COMUNE DI BARDOLINO
Provincia di Verona

VARIANTE PARZIALE AL
PIANO PARTICOLAREGGIATO DEI CENTRI STORICI - 2016
(Art. 20 L.R. 11/04)

RELAZIONE
comprendente le modifiche alle Tavole e alla Normativa
(aggiornata alla DGC di approvazione)

**VARIANTE PARZIALE AL PIANO PARTICOLAREGGIATO
DEI CENTRI STORICI - 2016**

Allegato a) Stralcio Tav. 45 (pianta) **vigente**

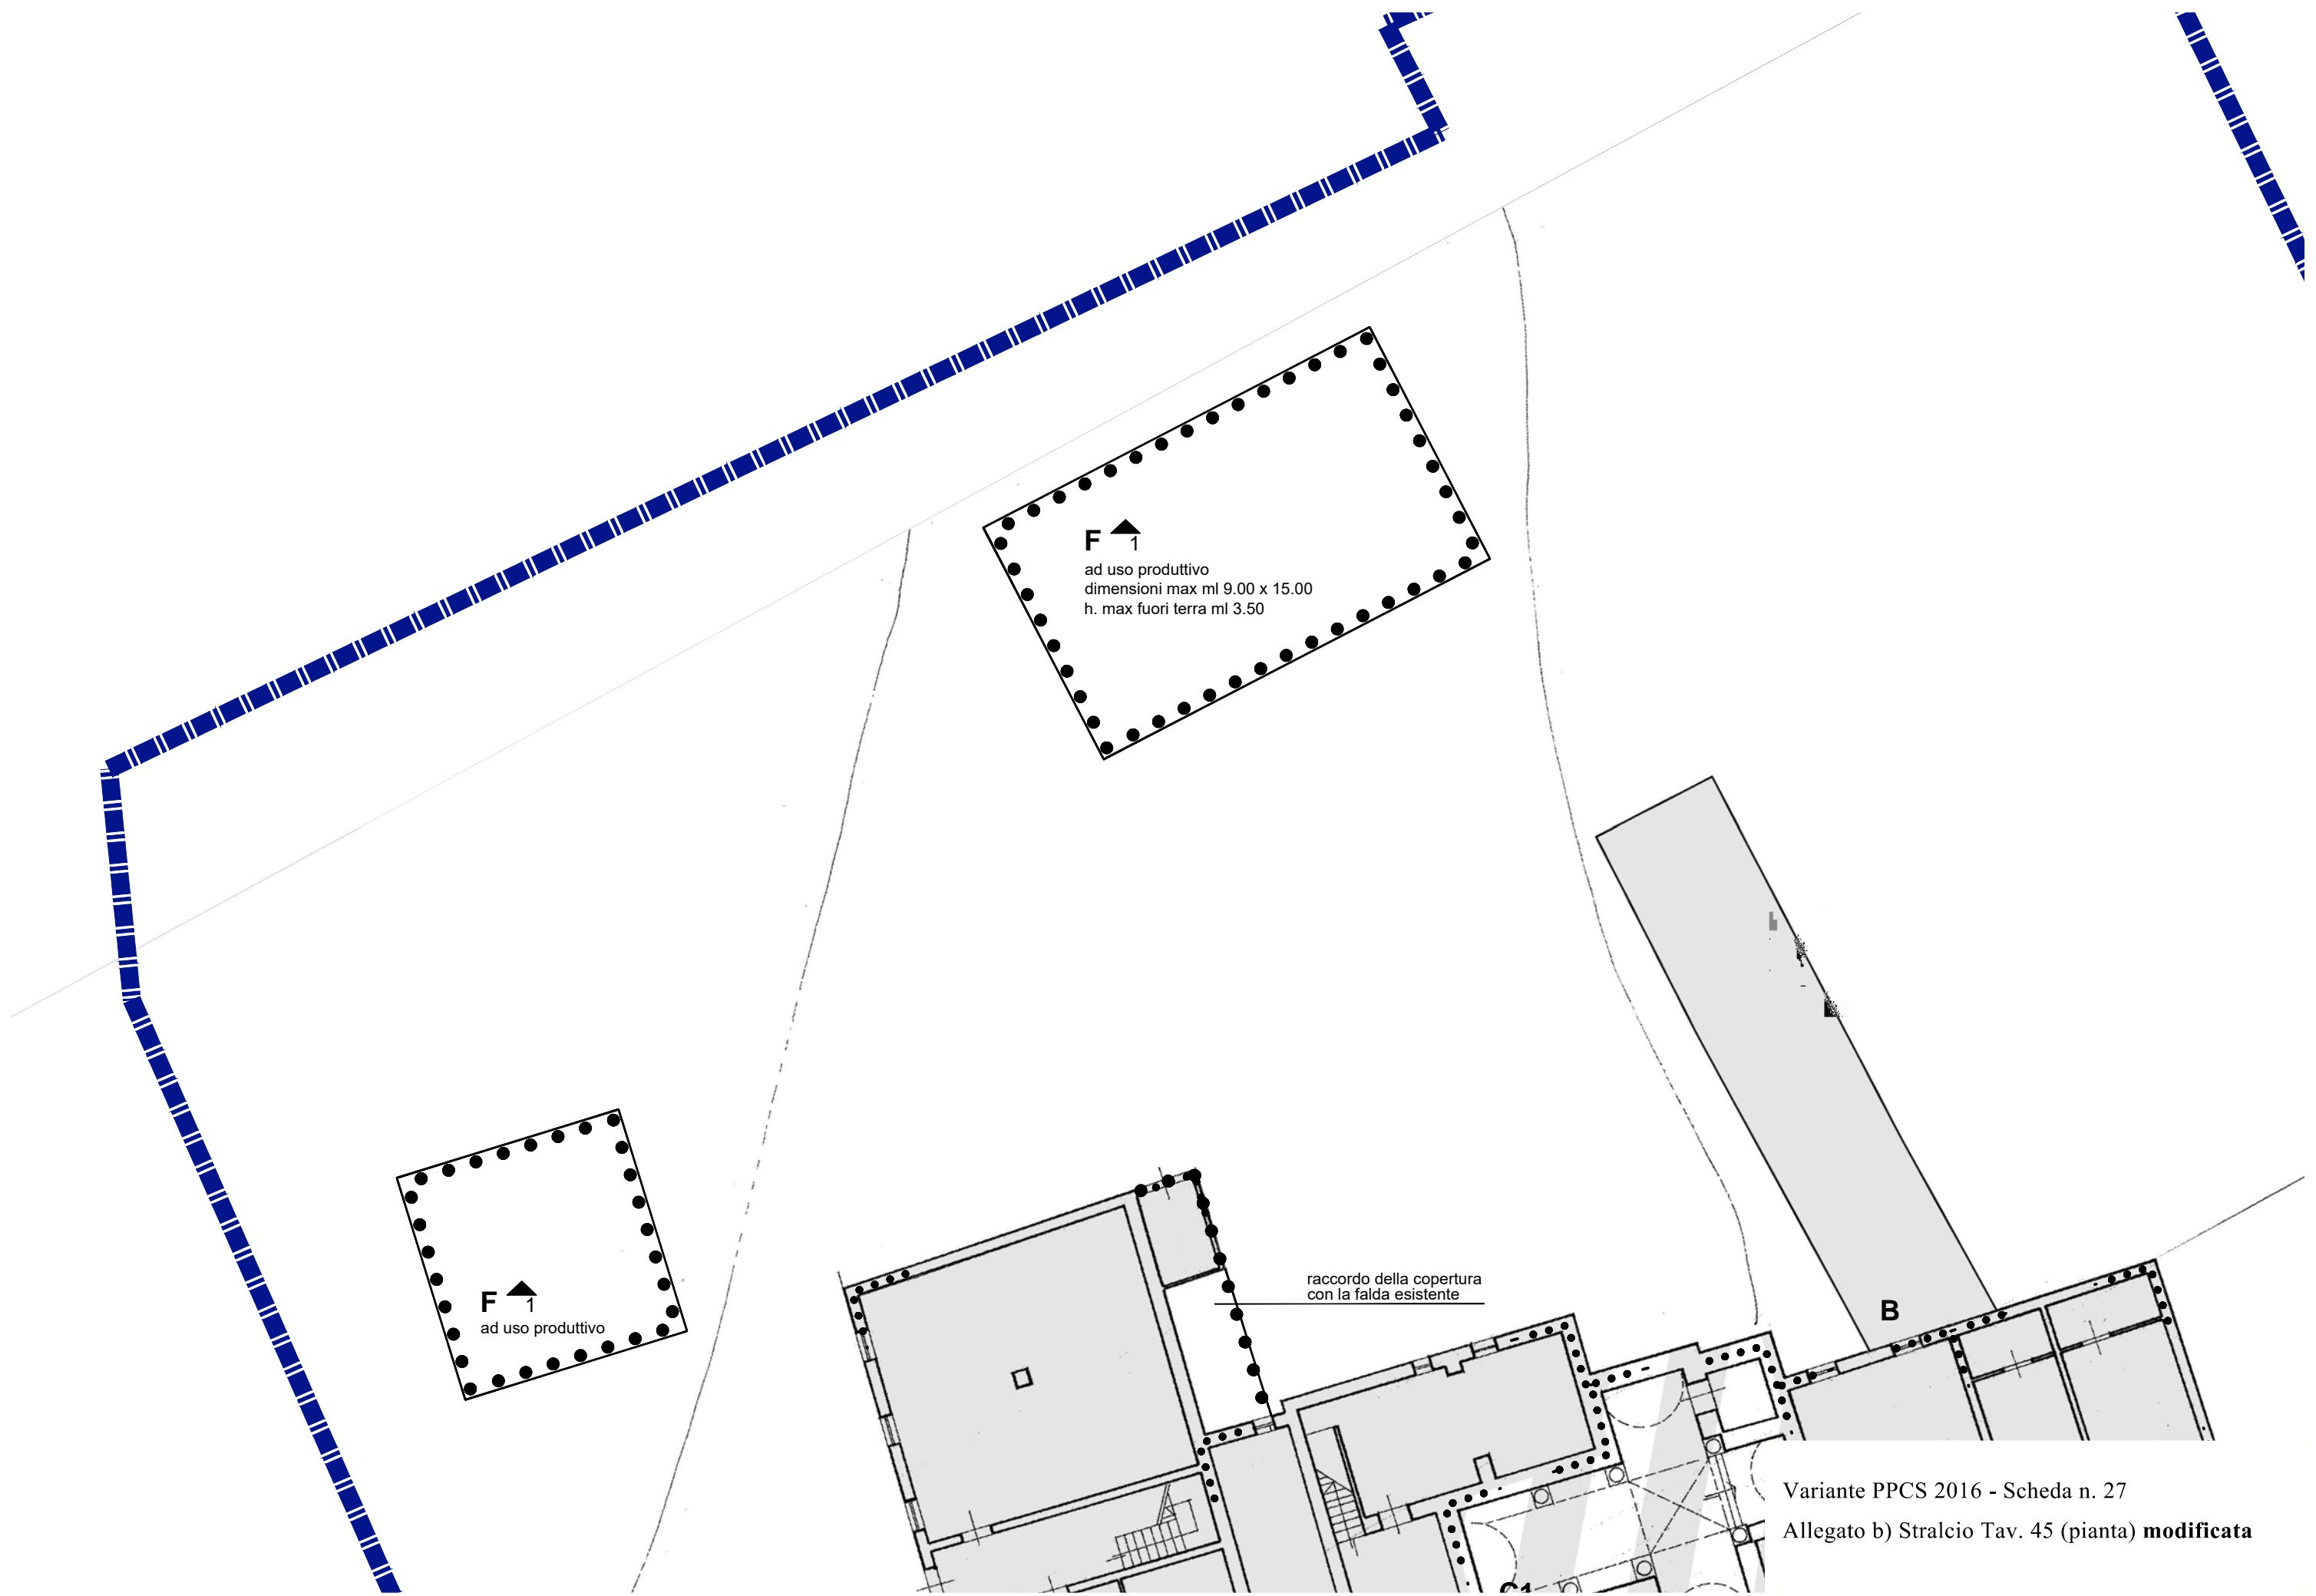
Nella Tav. 45 del PPCS viene riportato il perimetro della zona 18 (S. Zeno) corrispondente a quello stabilito nel PI vigente. Nello stralcio di planimetria è indicato il locale produttivo (deposito botti) con dimensioni max e h max, e riposizionato il chiosco spaccio già inserito da precedente variante. La distanza dai confini va tenuta, per entrambi, a ml 5,00. La destinazione d'uso in questo caso potrebbe essere prescritta.

Variante PPCS 2016 - Scheda n. 28
Allegato a) Stralcio Tav. 46 (pianta) **vigente**

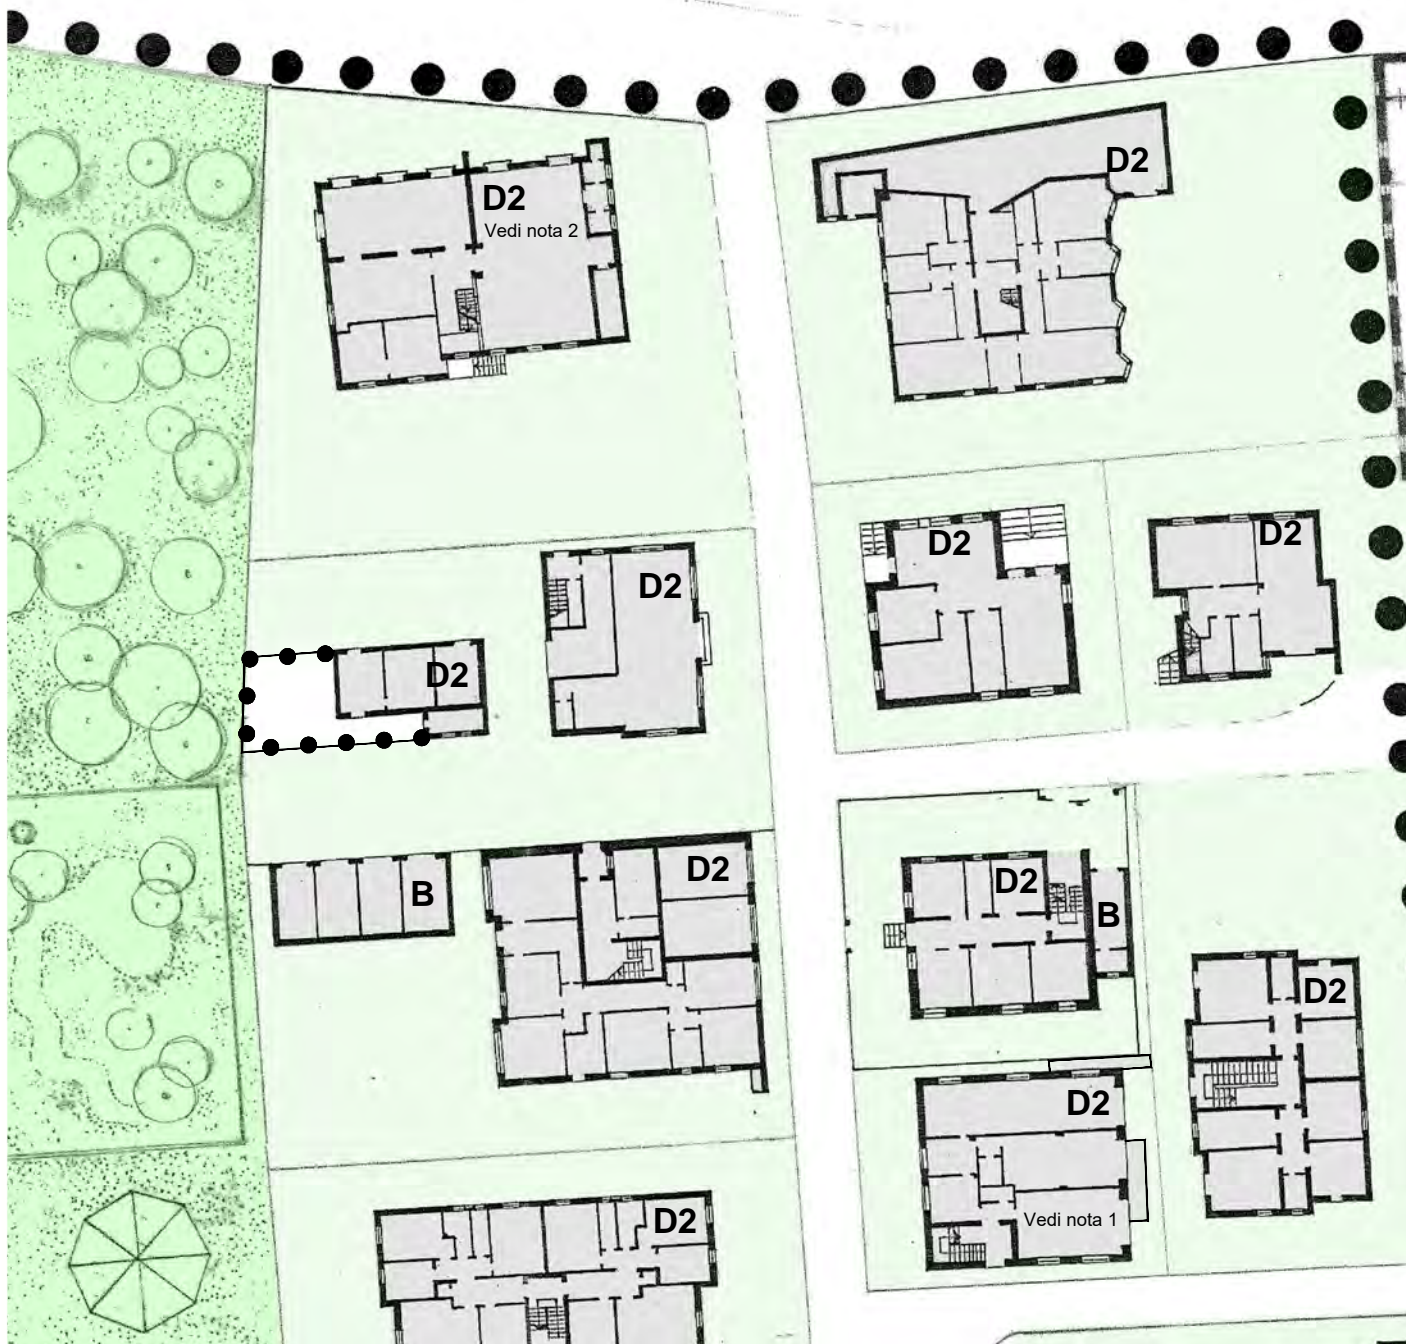
La Tav. n. 46 del PP, che comprende il quartierino "moderno", viene modificata con l'indicazione in pianta dell'adeguamento in altezza dell'ala nord e il numero dei piani, che rimangono gli stessi ma con altezze regolari, e lo stesso nel prospetto con l'allineamento delle gronde (per questo vedi anche scheda n. 29 con i due alberghi affiancati).

Variante PPCS 2016 - Scheda n. 30
Allegato a) Stralcio Tav. 46 (pianta) **vigente**

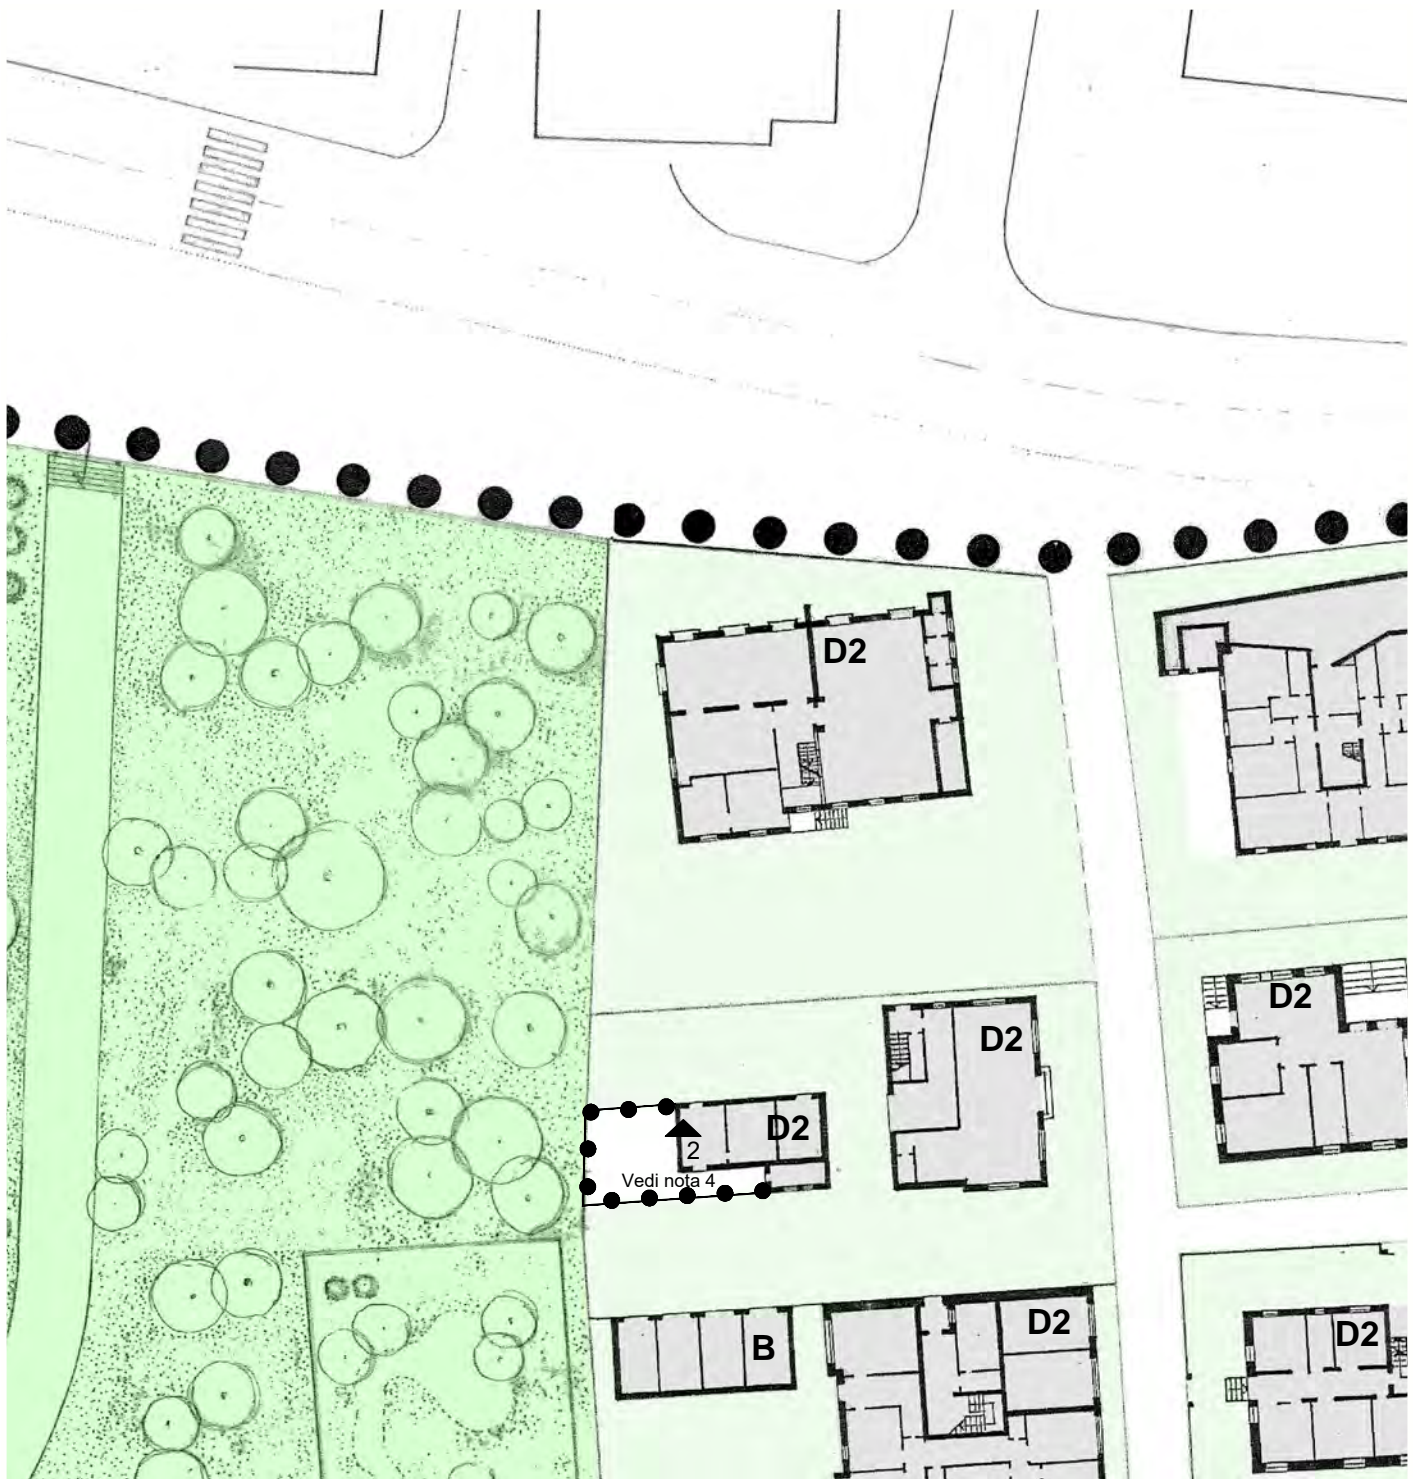
Nella planimetria viene indicata la sopraelevazione da 1 a 2 piani.

Allegato a) Stralcio Tav. 60 (pianta) **vigente**

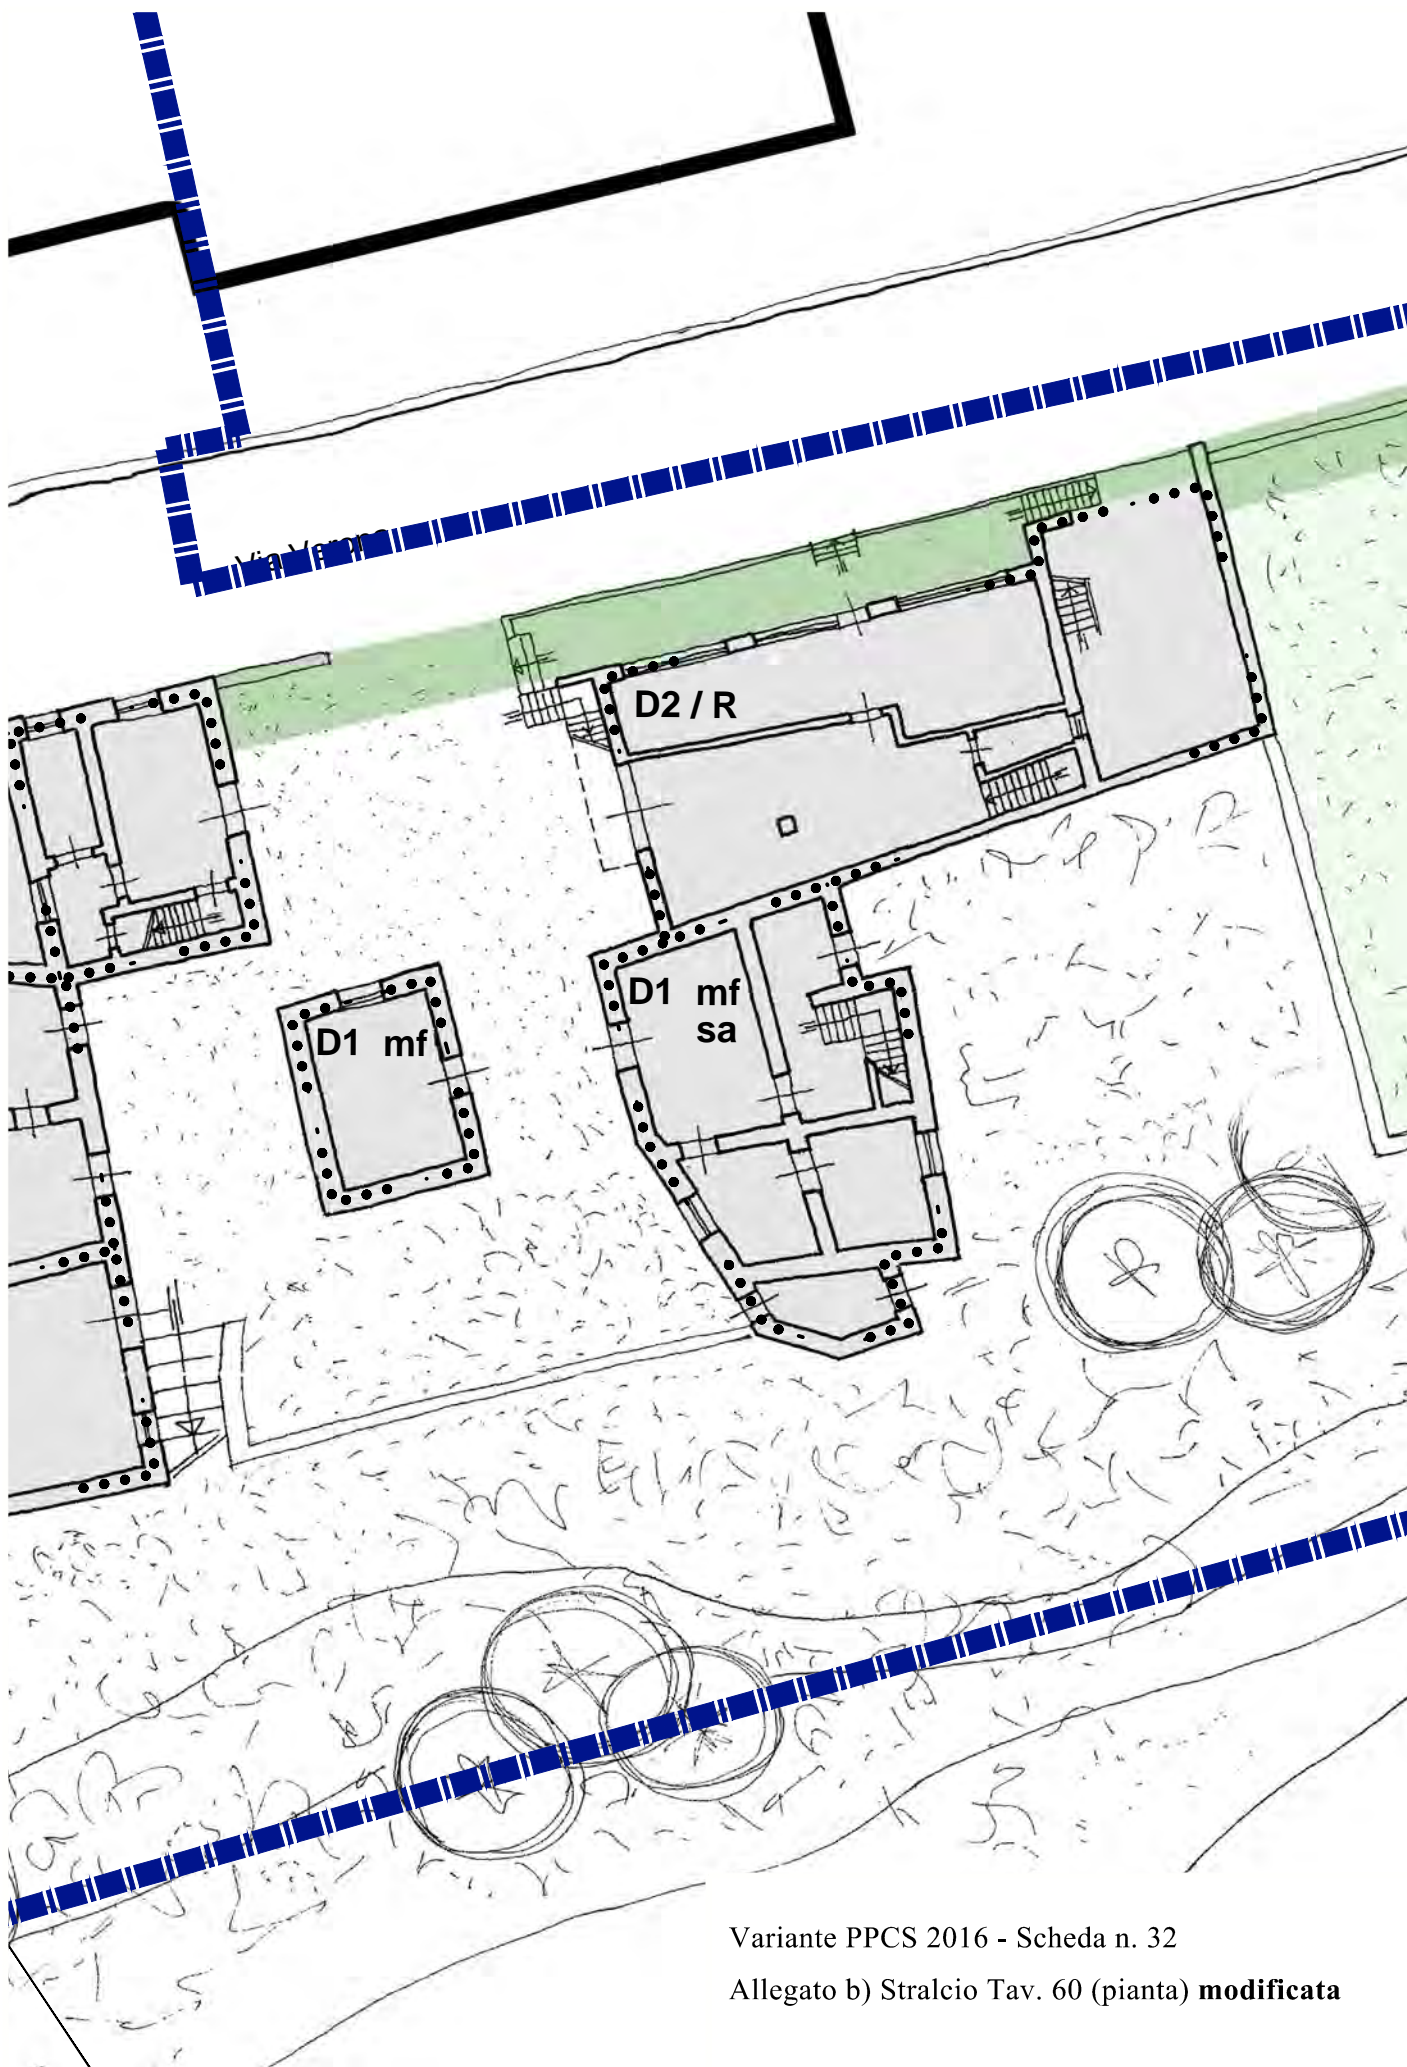
Per il rifacimento della copertura si prescrive l'uso di materiali tradizionali (legno, coppi in laterizio) e sporti di gronda contenuti.
